美浜発電所、高浜発電所及び大飯発電所の 原子炉設置変更許可申請 【大山生竹テフラの噴出規模見直しに係る施設評価】

2020年10月2日

審査会合でのご指摘事項他への回答は、下表のとおりである。

（1）既認可の評価手法と今回設工認での評価手法の比較

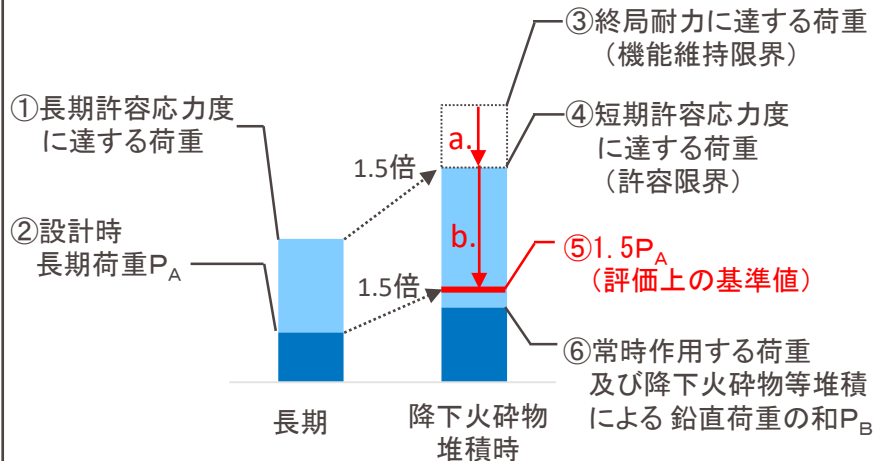
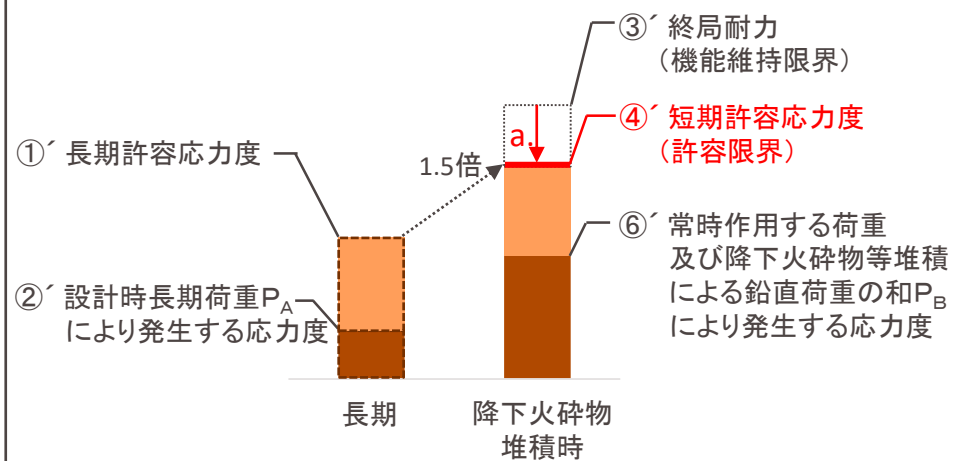
No	第1回審査会合（2019.10.15）のご指摘事項	回答	スライド
1-1	工認、保安規定の変更方針を示すこと。	2020.7.21審査会合でご回答済み	－
1-2	申請中の他案件への影響を示すこと。	2020.7.21審査会合でご回答済み	－
1-3	静的負荷に対する建物・構築物の評価手法について説明すること。	本日の審査会合にてご説明	7,8
1-4	アクセスルート確保の対応方針を示すこと。	本日の審査会合にてご説明	16

部材毎に、常時作用する荷重及び降下火砕物等堆積による鉛直荷重の和により**発生する応力**が、**短期許容応力度（許容限界）を超えない**ことを評価する。

なお、既認可の評価手法と今回設工認での評価手法は計算過程は異なるが、常時作用する荷重及び降下火砕物等（降下火砕物及び雪）堆積による鉛直荷重により部材に発生する応力等が許容限界とする短期許容応力度を超えないことを確認するという点では同じである。

⑥が⑤を超えないことを確認している。

⑥'が④'を超えないことを確認している。

海水ポンプモータフレーム構造図

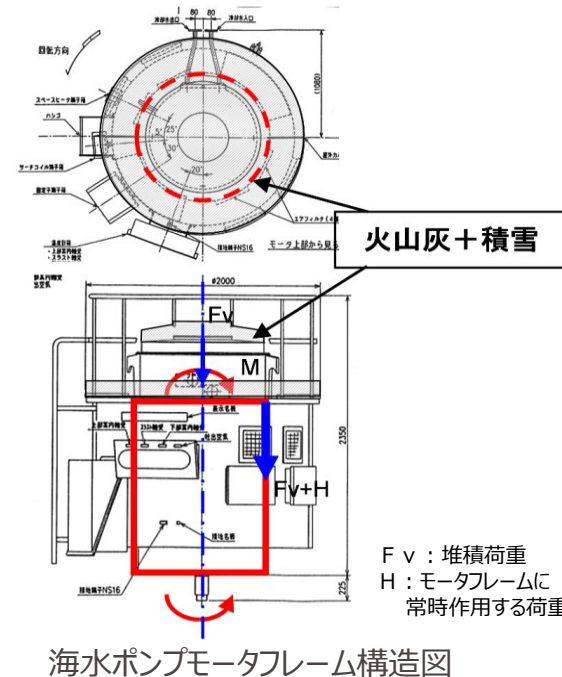
No	第2回審査会合（2020.7.21）のご依頼事項	回答	スライド
2-1	設置許可申請当初から層厚が見直されたことから、見直された層厚で今後評価結果を示す。	本日の審査会合にてご説明	9,11,12,13~16
2-2	強度評価や炉規則83条の対応などの成立性評価の結果は、準備でき次第示す。	本日の審査会合にてご説明	18~22,24~26
2-3	美浜3号機及び高浜1,2号機の保安規定の記載変更がなく、申請が不要であるとする事業者の整理を資料で示す。	美浜3号機及び高浜1,2号機の保安規定の記載内容に変更がないことを整理した資料を2020.8.20に提出	-
2-4	層厚変更に伴い影響を受ける許認可案件について、必要な手続きを整理し、適切に手続きを行う。	設工認は、全てのプラントについて、本文及び添付資料に記載している層厚を見直し、施設評価をした上で、申請手続きを行う。 保安規定は、高浜3,4号機・大飯3,4号機について、層厚変更に伴う手順見直し、申請手続きを行う。 特重施設については、本文に記載している層厚を見直し、施設評価をした上で、プラント毎に審査の状況に応じて、必要な申請手続きを行う。	-
2-5	DB施設の抽出フローについては、申請に併せて提示済みであるが、SA施設及び特重施設についても抽出フローをまとめ資料に記載する。	第2回審査会合でお示したSA施設及び特重施設の抽出フローをまとめ資料に追記し、2020.8.20に再提出	-

火山灰（積雪）が堆積した場合に上部に位置し荷重の影響や運転状態でのポンプの軸方向荷重の影響も受けるモータフレームにおいて、湿潤状態の火山灰と建築基準法における設計積雪の組み合わせによる堆積荷重により発生する応力に対し、JEAG4601-1987の「その他支持構造物」における σ_A に基づく許容応力と比較し、いずれも**十分な裕度**を有しており、**機能に影響を及ぼすことはない**。

プラント	見直し後の層厚 [cm]	モータフレームに生じる応力	算定応力 [MPa]	許容応力 [MPa]	裕度	評価結果
美浜 3号機	22	曲げ応力	16	282	17	○
		圧縮応力	8	244	30	○
高浜 1, 2号機	27	曲げ応力	17	282	16	○
		圧縮応力	9	244	27	○
高浜 3, 4号機	27	曲げ応力	7	282	40	○
		圧縮応力	5	244	48	○
大飯 3, 4号機	25	曲げ応力	12	282	23	○
		圧縮応力	6	244	40	○
